PODER JUDICIAL
DIVISIÓN ARQUITECTURA

LICITACIÓN PÚBLICA Nº1 / 2021

Proyecto para sede del Juzgado penal de la Ciudad de Fray Bentos

Respuestas Nº5

DETALLE 1
DETALLE DE BASE DE MURO DEMOLIDO EN SECTOR DE DESNIVEL

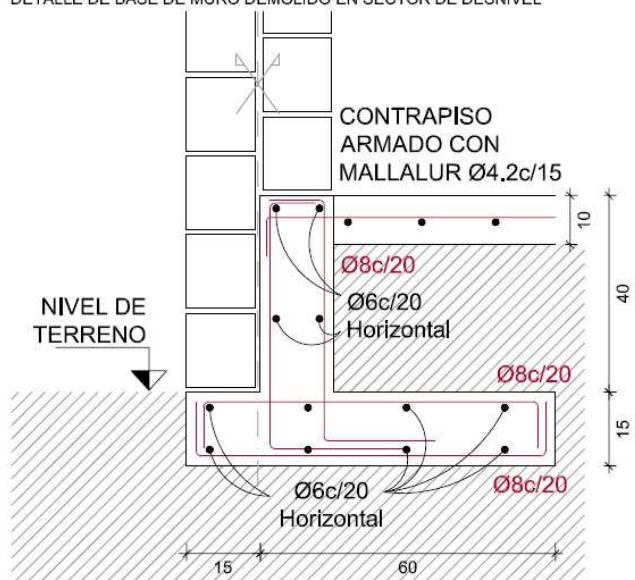
También se vió en la visita que el muro medianero en el tramo del local Carcelaje 01 no es posible de mantener por el mal estado del mismo, y que en el caso de demolerlo pone también en riesgo la construcción del otro lado que pertenece al Poder Judicial. Tampoco por lo visto sería posible el pasaje planteado en el Patio 03 hacia ese otro local del Poder Judicial por la gran diferencia de niveles.

¿Qué se resuelve?

R: Se deberá demoler dicho muro y se construirá nuevo.

Se elimina el pasaje desde el PATIO 03 con el PATIO del local contiguo alquilado por el poder Judicial

DETALLE 1: Ver lámina de Estructura E3, revisión de fecha 22/02/2021.

NIVELES A VERIFICAR EN OBRA
